Granskning om detaljplan för del av Tuolluvaara 1:1 m fl, Västra gröna fingret, bostäder m m

Detaljplanen hanteras med ett **utökat förfarande**. Under granskningstiden som har pågått mellan den 2 – 26 juni 2022 har granskning skett med berörda förvaltningar inom kommunen, statliga verk, länsstyrelsen samt berörda sakägare och andra med väsentligt intresse av planen. Granskningshandlingarna har skickats ut till ovan nämnda, vilka har beretts tillfälle att yttra sig över upprättat detaljplaneförslag. Under granskningstiden har totalt 8 skriftliga yttranden inkommit.

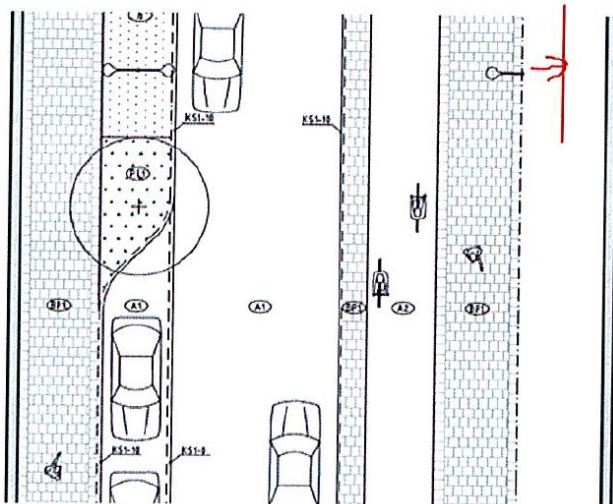
Enligt gatusektionerna på s. 44–45 i planbeskrivningen är Gata 1 gångbana mellan fastighetsgräns och trädplantering endast 2,75 m. Gata 2 gångbana är 3 m. Gata 4 är endast 2 m. Gata 3 saknar trädplantering mellan gångbana och körbana.

TVAB driftavdelning vill att gångbanor är minst 3 meter breda, men helst 3,5 meter, för att kunna snöröjas på ett effektivt sätt. Då trädplanteringen är mellan gångbana och körbana går det inte heller att snöröja gångbanan från körbanan.

Driften kommer behöva införskaffa speciella maskiner/utrustning om de ska kunna snöröja gångbanor som är smalare än 3 meter. Detta innebär att driften kommer behöva mer resurser, ger ökade kostnader och förlänger snöröjningsarbetet. Gångbanorna kommer inte fungera som prioriterade gångstråk vid snöfall, då det kommer dröja innan de hinner bli snöröjda.

Belysningsstolpen som är placerad längst till höger i Gata 2 ser ut att vara placerad i tomtgräns. TVAB driftavdelning vill att ett kommunalt grönstråk på ca 1 meter anläggs till höger om stolpen, se röd markering på bild nedan. Detta för att belysningsstolpen ska placeras på kommunal gatumark samt minimera risken att trycka upp snö på kvartersmark vid snöröjning av gångbana.

Kommentar: I de flesta gatutyperna inom planområdet kommer belyningsstolparna förläggas i grönyta innanför trottoar. På denna genomgående gata kommer det dock inte vara möjligt om den planerade trafikfunktionen ska uppnås (separerad gång, cykel, bil) är ytkrävande och gatan skulle behöva bli väldigt bred. På denna specifika gata kommer det finnas begränsat med yta för tillfälligt snöupplag, vilket innebär att driften behöver anpassas jämfört med gator med tillfälliga snöupplag i grönstråk.

Gatans slutliga utformning och placeringen av belyningsstolpar bestäms inte i detaljplanen, utan hanteras i projekteringskedet.

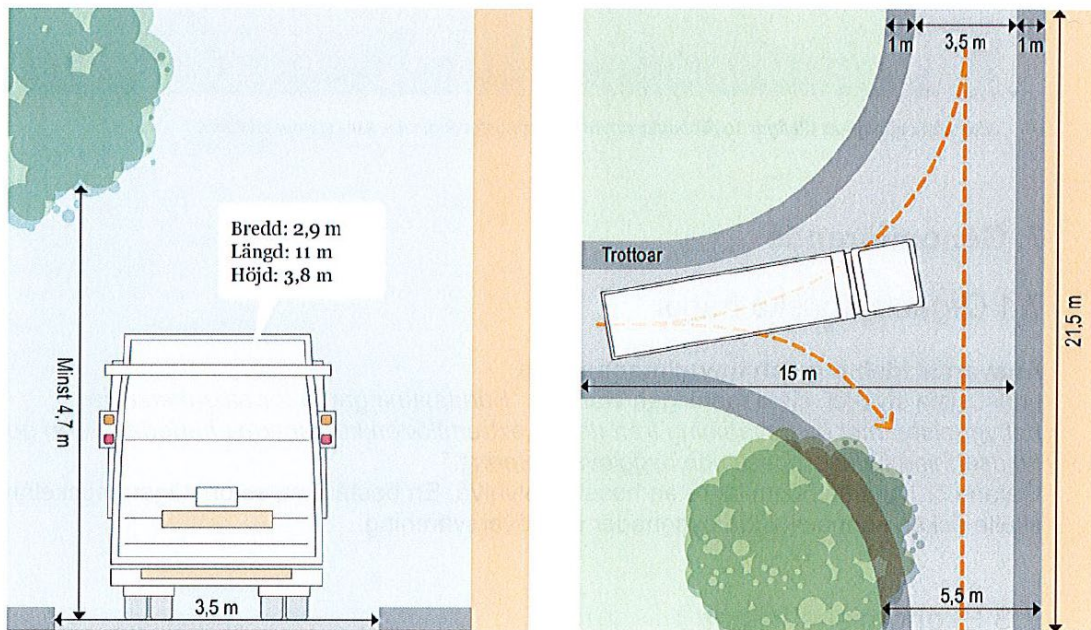
Avsnittet "Avfall", under avsnitt 6.10 s. 48–49, bör ändras enligt nedan:

"Insamling av mat- och restavfall sköts av Kiruna kommuns renhållare, Tekniska Verken, genom tvåkärllssystem. Kommunalt insamlingsystem för förpackningar ska införas senast 1 januari 2026 enligt regeringens utredningsförslag (2021-11-05). Definitivt beslut i frågan förväntas komma till sommaren 2022. Det är i dagsläget oklart hur denna insamling kommer utformas, men ett eller flera kärll avsedda för denna insamling vid fastigheten är trolig för villor, alternativt kvartersnära insamlingslösning. Insamlingen vid flerbostadshus kommer troligen vara densamma som vid nybyggnation idag (fastighetsnära insamling i miljörum). Returpapper är ett kommunalt ansvar från och med 1 januari 2022. Insamling av returpapper sker vid återvinningsstationer och återvinningscentral. Till flerbostadshus går det att teckna abonnemang för fastighetsnära insamling av returpapper, vilket enbart kan göras med den leverantör som upphandlats av kommunen. Kontakta renhållningen för information om leverantör kring fastighetsnära insamling av returpapper. I övrigt ska avfallshantering ske i enlighet med kommunens renhållningsordning.

Vid ny- och ombyggnation av avfallsutrymmen ska Avfall Sveriges "Handbok för avfallsutrymmen" (2018) följas. Handboken reglerar lagkrav samt rekommendationer för transport, förvaring och dimensionering av avfallsutrymmen. Detta gäller eventuella kvartersnära insamlingslösningar för villor eller avfallsutrymmen för företag eller flerfamiljshus.

Enligt Kiruna kommuns avfallsplan 2019–2022, antagen av kommunfullmäktige 2019-06-10 § 46, ska nya Kiruna centrum ha ett lättillgängligt insamlingssystem där mat- och restavfall, förpackningar och returpapper ska kunna lämnas fastighetsnära. Vilket ligger i linje med de beslut som regeringen förväntas fatta sommaren 2022 angående fastighetsnära insamling av förpackningar.

Återvinningsstation (AVS) för förpackningar och returpapper planeras i närområdet (pågående detaljplan för del av Tuolluvaara 1:1, nordöst om Vinterleden)."

Kommentar: *Avsnittet har ändrats. På grund av trafiksäkerheten har ÅVS, som tidigare var planerad i detaljplan för del av Tuolluvaara 1:1, nordöst om Vinterleden, flyttats till planområdet. ÅVS planeras i kvarteret 51. Det är säkerställt att hämtningsfordon inte framförs på gång- och cykelbana.*

Vändplats för baklastande hämtningsfordon. BILD: SARA SUNDIN, RAMBOLL.

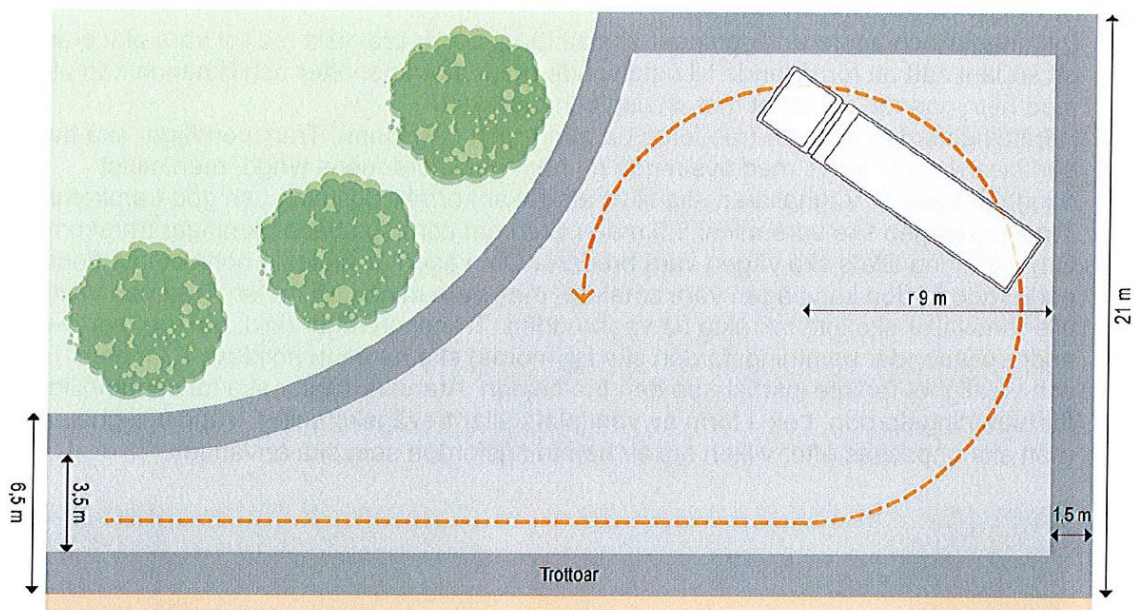
Särskilt om transportvägar

Byggnader och andra anläggningar ska så långt det är praktiskt möjligt vara placerade på ett sådant sätt att förhållande till omgivande mark att transporter och liknande kan utföras med betryggande säkerhet mot ohälsa och olycksfall.

Hämtningsfordon ska inte framföras på gång- och cykelbana. Transportvägar ska ha den bärklasshet som krävs med avseende på hämtningsfordonens tyngd, men minst bärighetsklass 2. Väghållaren ska tillse att det är korrekt skyltning och god framkomlighet. Transportvägen ska vara minst 5,5 meter bred om körning i båda riktningar framkommer. Om parkering tillåts ska vägen vara bredare. Om vägen är mötesfri och det inte finns parkerade fordon kan vägen vara smalare, men vara minst 3,5 meter. Träd och växtlighet eller snövallar ska inte inkräkta på vägbredden. Transportvägar (inkl. garage, portiker eller andra platser där hämtningsfordon ska framföras) ska ha en fri höjd på 4,7 meter. Träd och växtlighet får inte inkräkta på den fria höjden. Återvändsgator ska ha vändmöjlighet för hämtningsfordon, t.ex. i form av vändplats eller trevägskorsning. Vändmöjlighetens mått ska anpassas efter vilken typ av hämtningsfordon som ska användas.

Kommentar: ÅVS planeras i kvarteret 51. I illustrationen nedan redovisas preliminär utformning av ÅVS. Källa: OSA, juni 2022. Område för sopkärl kommer

att planeras så att hämtningsfordon inte kommer att köra på gång- och cykelväg.
